CARDNET端末(JT-VT10)ご利用加盟店様

株式会社日本カードネットワーク

[CARDNET端末 (JT-VT10)]のソフトウェア更新に関するご案内

▼更新確認画面(サンプル)

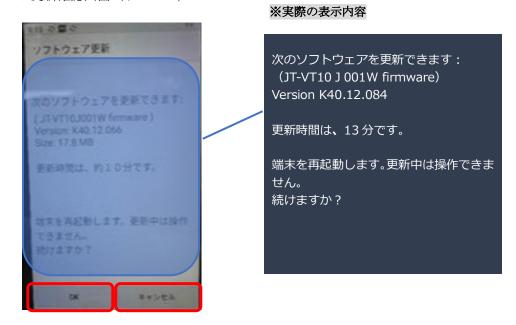
発生条件を契機にソフトウェア更新画面が表示されます。

- ・端末の電源 OFF/ON 時
- ・定期的な「メモリーリフレッシュ」実施時刻の到来時(初期設定値: AM2:00またはAM4:00)
- 「OK」を選択

・「キャンセル」を選択

更新はスキップされます。更新期間内であれば何度でもスキップができ、スキップした場合には次回の 発生条件を満たしたタイミングでソフトウェア更新画面が再表示されます。

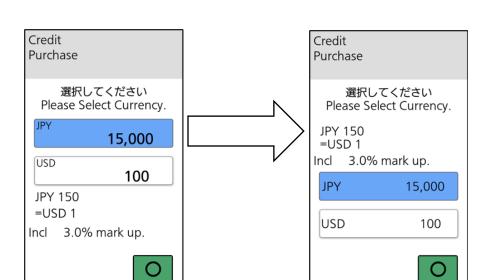
(2) POS 連動(3 面待ち)

- ① POS 側からの金額連携時、2面待ちもしくは、3面待ちに切り替え可能とする。
- ② POS 連動設定画面にて「3 面待ちモード」切り替え可能とする。 注 1. 初期設定は「3 面待ちモード:オフ」となっており、2 面待ちモードのままとなります。 注 2. 「3 面待ちモード:オン」後、「3 面待ちモード:オフ」に切り替えることで 2 面待ちモードに戻ります。

<改修前>

<改修後(3面待ちモード:オフ>
